Datum
13-11-23

Verfasser
Johannes Schlenker
Honda Motor Europe Ltd.

**Garantieverlängerung: Fehlfunktion des Multi-Informationsdisplay (MID)
CRF1100A2/A4, CRF1100D2/D4, CRF1100A/D (MJ 20–23) & NT1100A/D (MJ 22/23)**

[1] MID (Multi-Informationsdisplay)

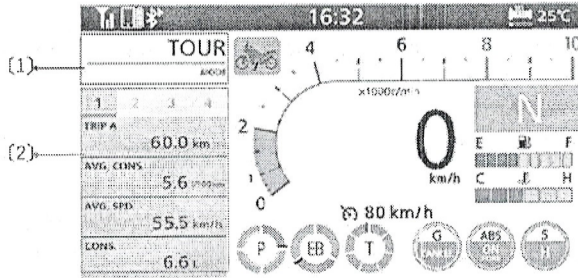
Kunden reklamieren eine bzw. mehrere Fehlfunktionen des MID. In den meisten Fällen kommt es zu einer Störung der Touchfunktion, woraufhin das MID nicht mehr mit den Fingern bedient werden kann. Weitere Fehlfunktionen, wie z.B. das automatische Umschalten der Anzeigen, als auch das Zurücksetzen der Tageskilometerzähler, sind ebenfalls möglich.

Sofern das Display über eine längere Zeit hohen Außentemperaturen bzw. starker Sonneneinstrahlung ausgesetzt ist, kann ein Teil der innerhalb des MID enthaltenen Luft nach außen entweichen. Besonders nach starken Temperaturschwankungen kann danach im Gehäuse ein geringfügiger Unterdruck entstehen, woraufhin sich die Kontaktplatten auf der Platine versehentlich miteinander berühren können. Ist dies der Fall, so reagiert das Display auf eine Berührung mit den Fingern nur noch verzögert bzw. gar nicht und/oder verändert selbstständig die Anzeigen.

Der innere Aufbau des MID wurde geändert. Der Abstand der Elektrodenplatten auf der Platine wurde vergrößert.

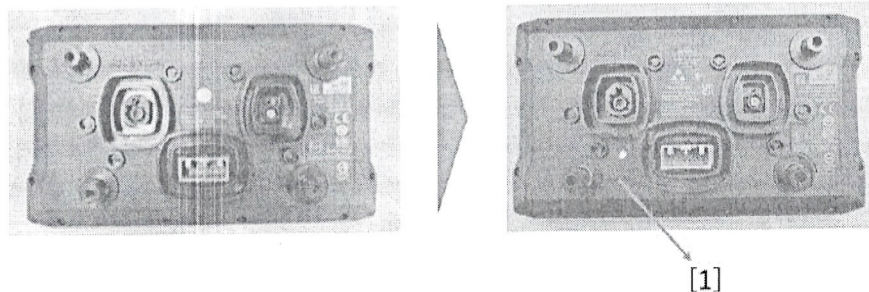
Die neuen Teile können über die oben genannten Teilenummern erkannt werden. Zusätzlich ist auf deren Rückseite eine weiße Farbmarkierung [1] angebracht:
